Van: [redacted] (MN) 10.2.e
Verzonden: woensdag 13 januari 2021 09:51
Aan: [redacted]
CC: [redacted] (NN); Verkeersloketnoordnederland (NN); Verkeersloket Groningen-Drenthe (NN); AMLoketNN (NN)
Onderwerp: Reactie op 4 locaties RWS NN
Bijlagen: Te verplaatsen kolk.pdf

Hierbij de reactie op vier locaties. De reactie op de locaties Wildinghe, Dorpsellen, De Horne en Dikke Linde volgt zodra we de landelijke lijn hoe om te gaan met; locatie, compensatie parkeerplekken en afwatering door extra verharding (zoals eerder aangegeven) hebben ontvangen.

De Mussels

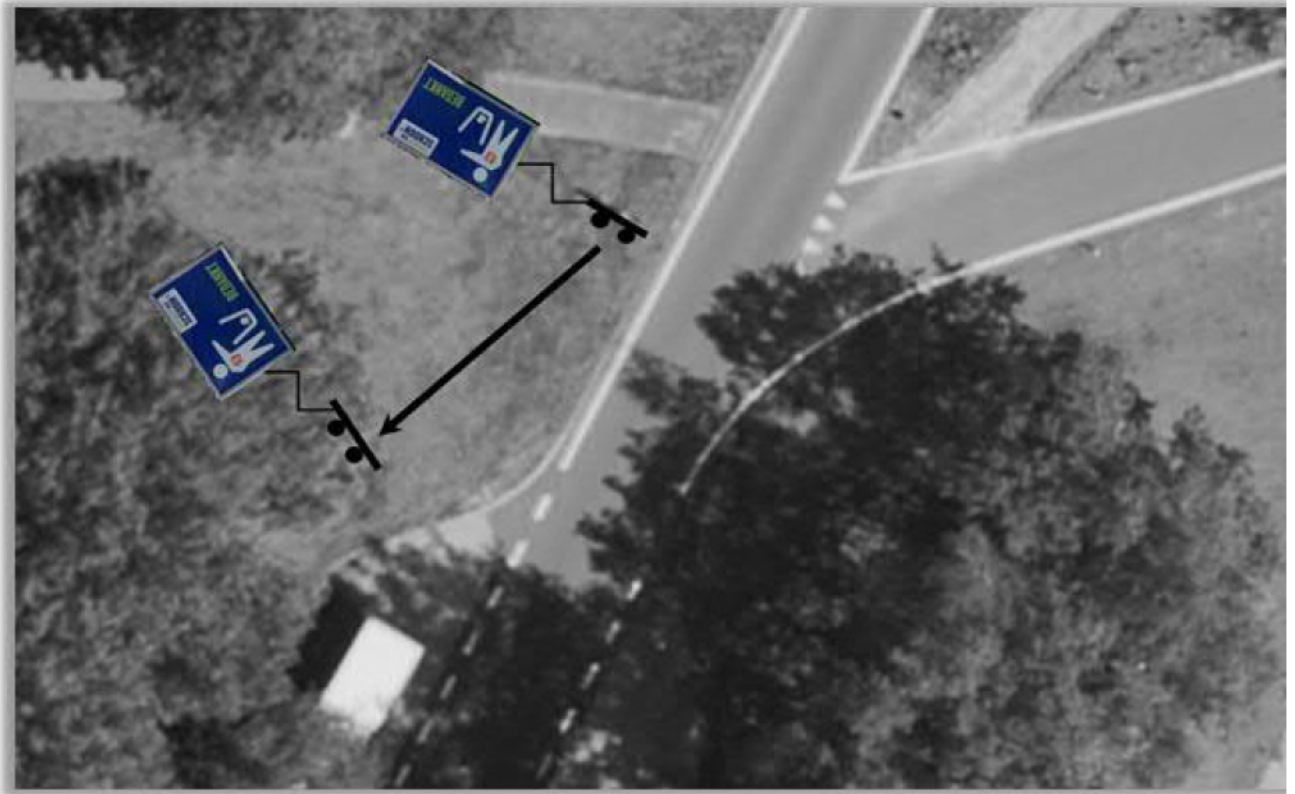
- Er staat een mottobord "Supporter van Schoon" op de plek waar het laadstation komt. Zie afbeelding hieronder (het weergegeven motto kan wijzigen in de tijd) Deze moet verplaatst worden. Graag dit

meenemen in het ontwerp. Hieronder staat aangegeven waar het bord staat en waar deze naartoe moet worden verplaatst:

Totem/Prijspaal

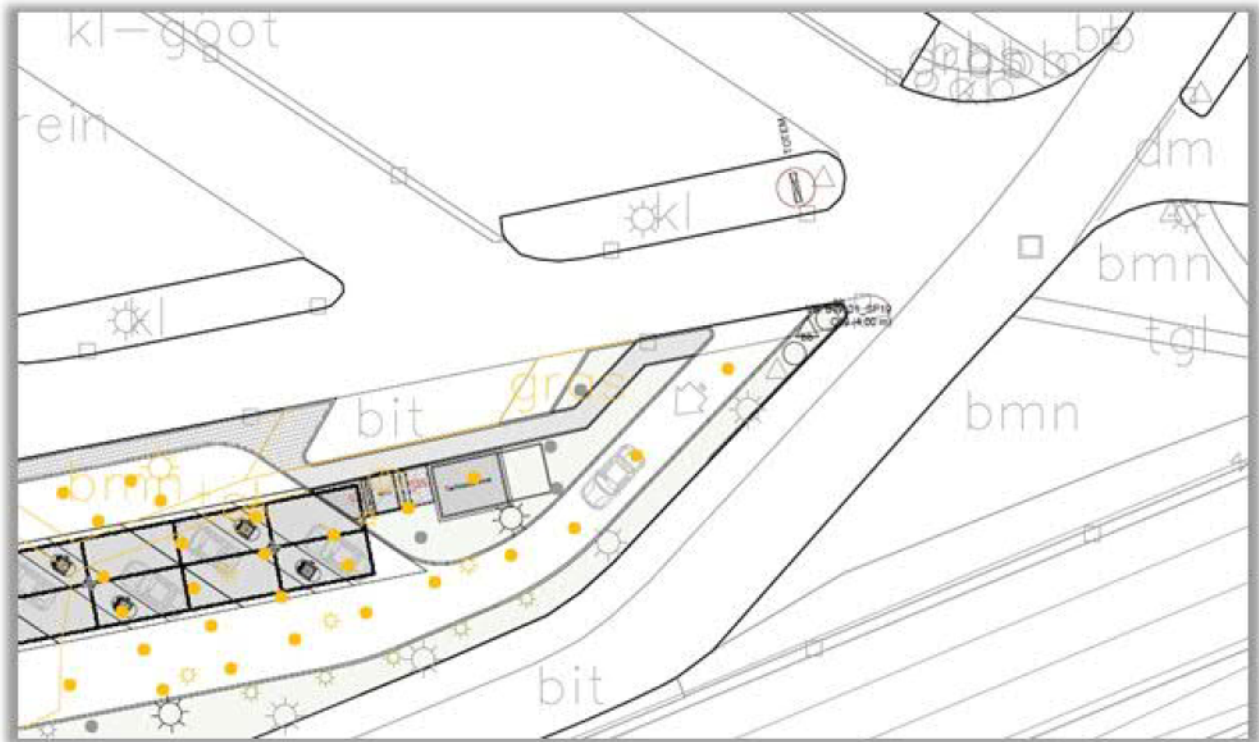
Dit is een plek waar nu een verkeersbord staat en waar we wellicht in de toekomst verkeersborden bij plaatsen. Dan wordt de prijspaal afgedekt. Het lijkt me beter de prijspaal te plaatsen bij de ingang van het Fastned emplacement. Zie ook opmerking hieronder.

Ingang emplacement

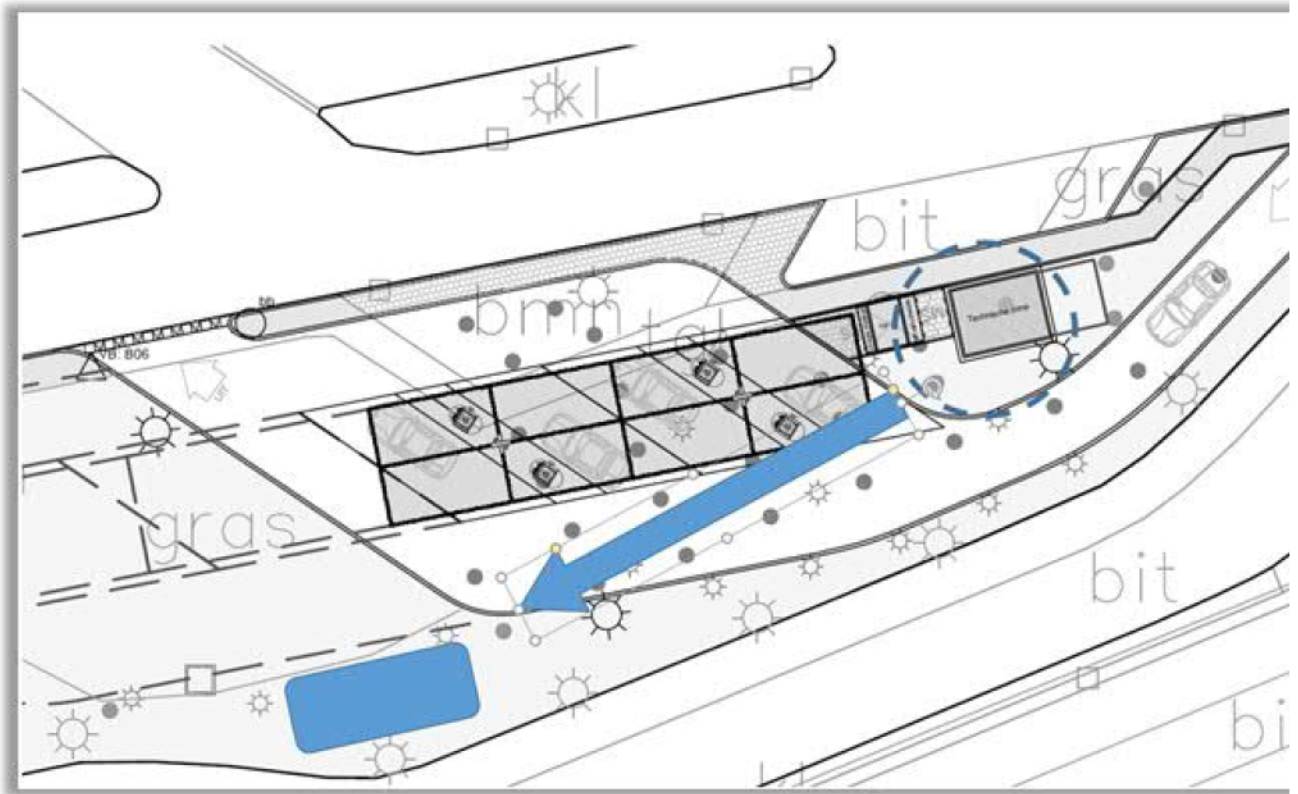
De ingang van het emplacement is op een onhandige plek gesitueerd. Er ontstaat een 2^e rijbaan naast de bestaande rijbaan. Dit heeft meerdere nadelen:

- De suggestie kan ontstaan dat het kleine strookje grond een middenberm is.
- Bij eventuele wachtrijvorming staan de wachtende auto's direct op het belangrijkste kruispunt van de verzorgingsplaats
- Het is niet mogelijk met borden duidelijk beperkingen en bestemmingen aan te duiden omdat de werking van de borden voor beide rijbanen kan zijn.

Daarom de inrit circa 10m naar het westen op schuiven. De laadplek wordt dan duidelijker een onderdeel van het parkeerterrein en de verbindingsweg naar de autosnelweg valt beter op als een ontsluitingsweg.
